### INTERVENTI DI COMPLETAMENTO DELLE DIFESE IDRAULICHE IN COMUNE DI CASTELNUOVO B.DA

Oggetto: Relazione tecnica integrativa

ESECUTIVO

**A01-1 INT**

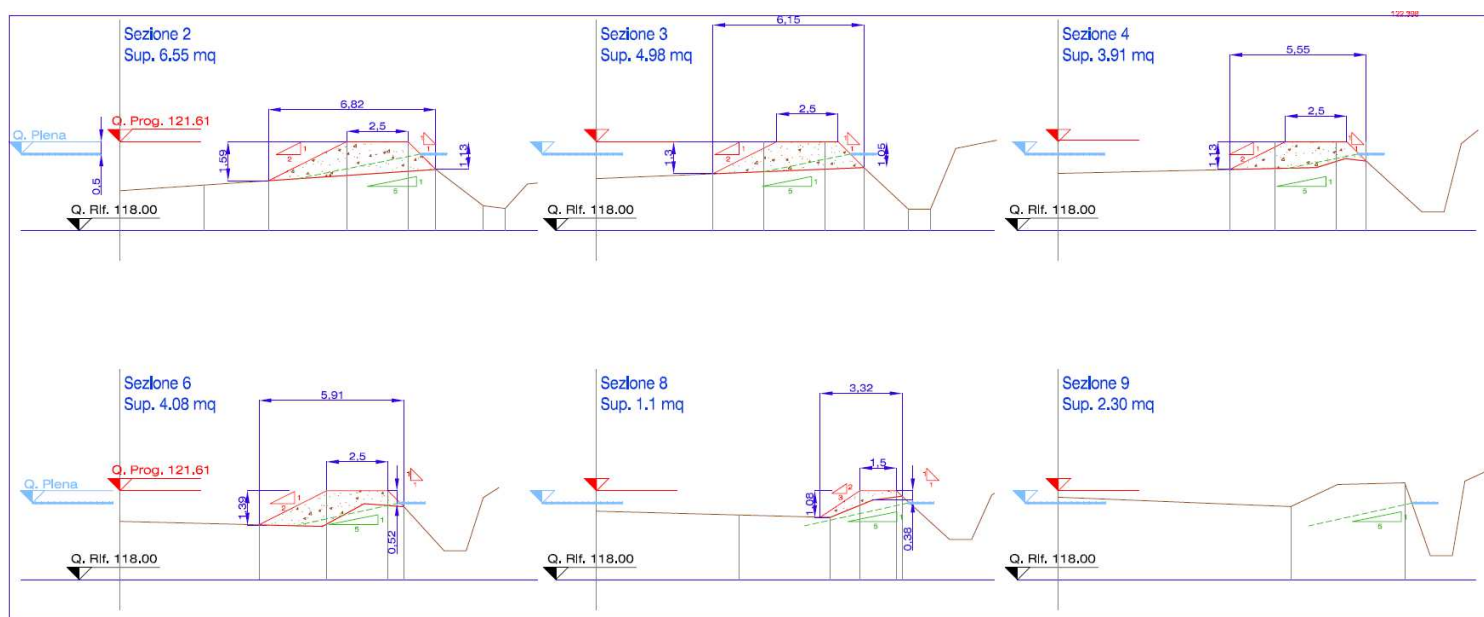
Quest'ultimo organo di manovra, costituito da un paratia ad azionamento manuale è stato posto in corrispondenza della sezione 3 rappresentata nella relativa tavola grafica, in corrispondenza della quale il livello di piena previsto risulta più basso delle quote campagna esistenti. In tale maniera risulta pertanto manovrabile in sicurezza:

Ringrosso arginello sponda destra fosso

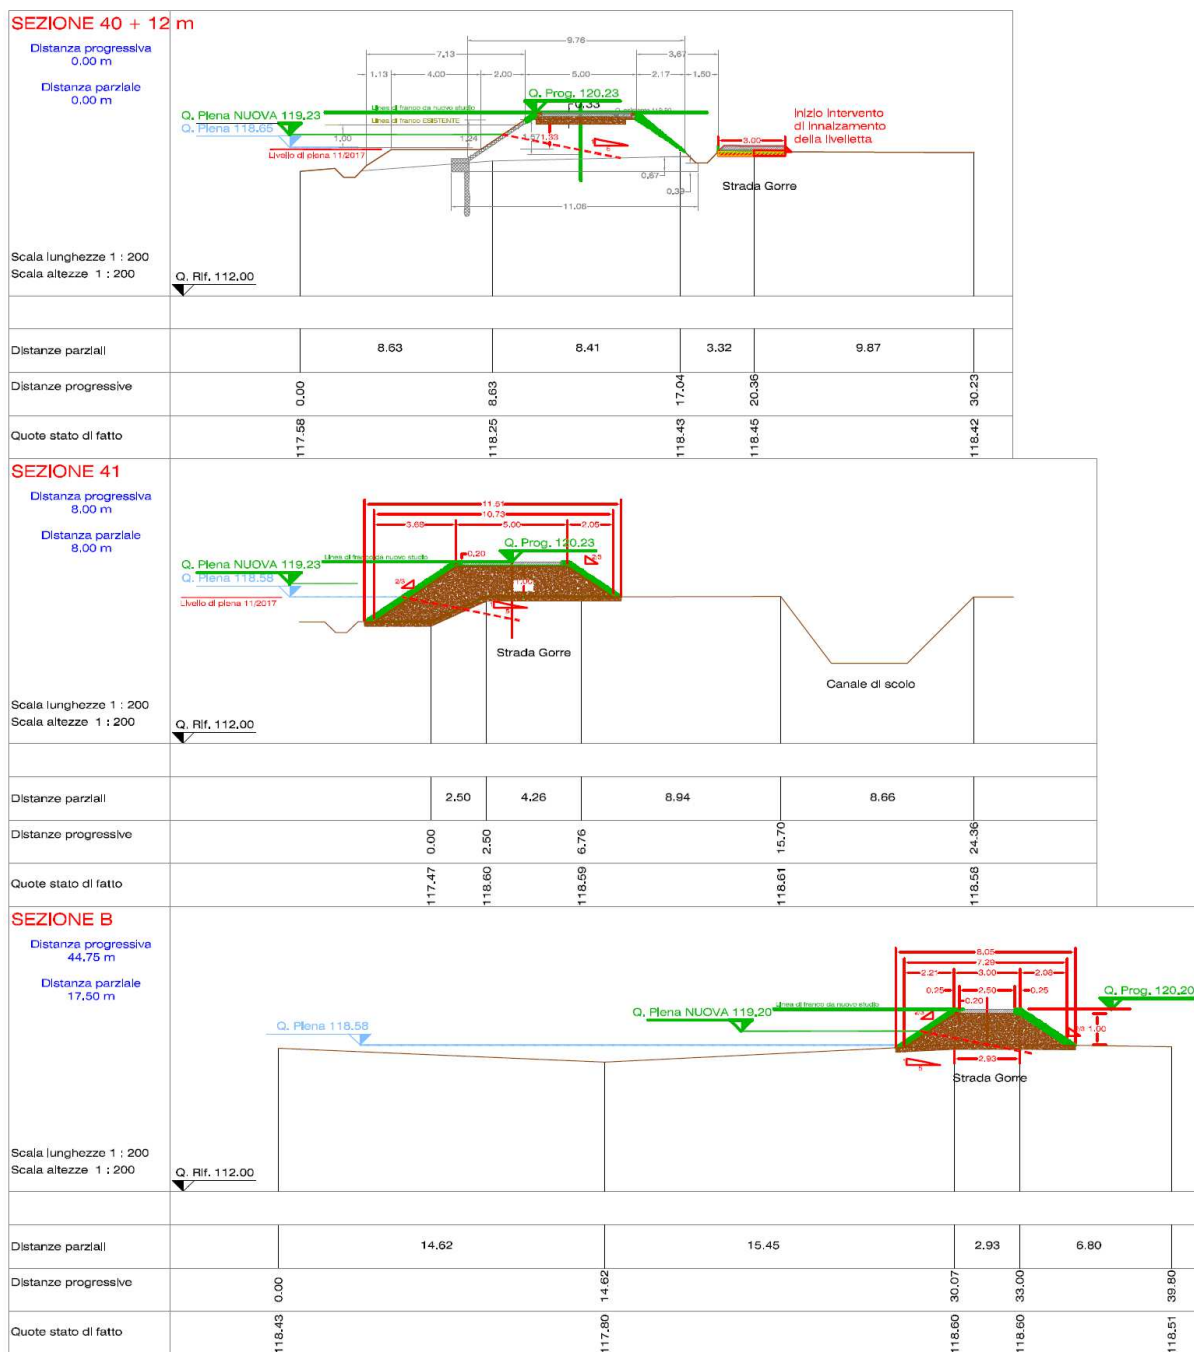
La sezione è stata modificata riducendo la pendenza della sponda di valle da 2/3 a 1/2.

Rilevato Strada Gorre

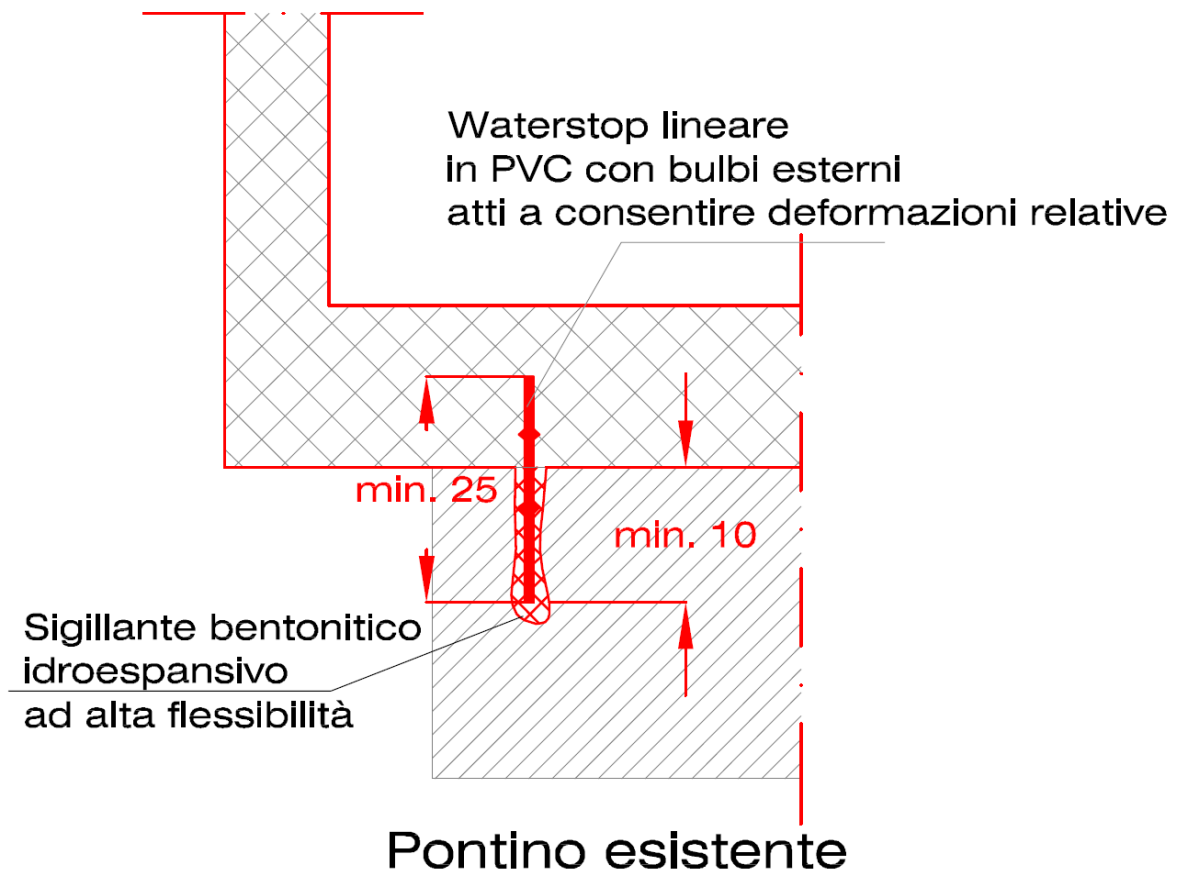
Per quanto riguarda la soletta di nuova realizzazione lungo strada delle Gorre, atta a sostenere il rialzo del piano viabile alle quote di coronamento idonee, si è prevista la fornitura e posa di una guaina waterstop in PVC, flessibile, posta quale barriera alla filtrazione lungo l'interfaccia all'intradosso del getto in progetto. Tale guaina è inserita mediante taglio sull'estradosso della soletta, colatura di sigillante bentonitico idroespansivo, mentre lato soletta nuova sarà inglobato nel getto previsto.

Per le parti dove la soletta poggia direttamente sul terreno, potrà comunque essere predisposto un taglio (scavo stretto a sezione, all'interno del quale colare il sigillante e fissare la guaina in PVC).

PIANTA PARAPETTO 1:10

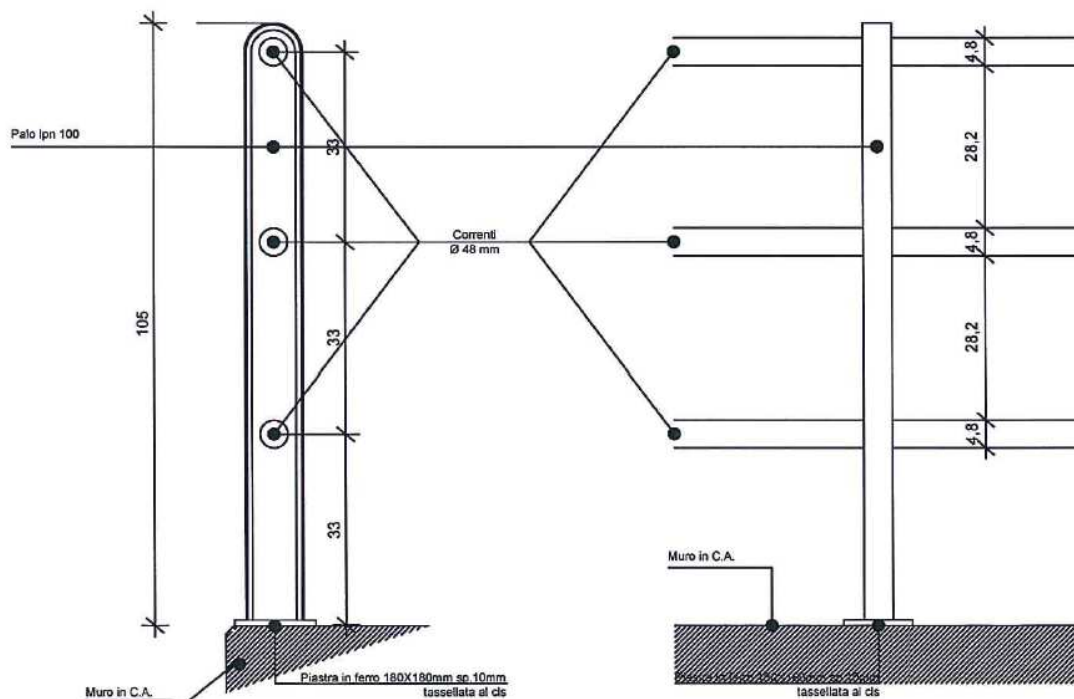
Lungo i lati della soletta, in testa alle velette di contenimento, si è prevista la fornitura e posa di ringhiera parapetto a tubi passanti del diametro di mm 48 costituita da montante in p100-p120 opportunamente sagomato alla sommità, con 3 fori, di altezza m 1,05 e correnti in tubo del diametro di mm 48 di spessore non inferiore a mm 3, completo e zincato in bagno caldo Interasse m 2.00 con montante in p100, come da schema sotto riportato.
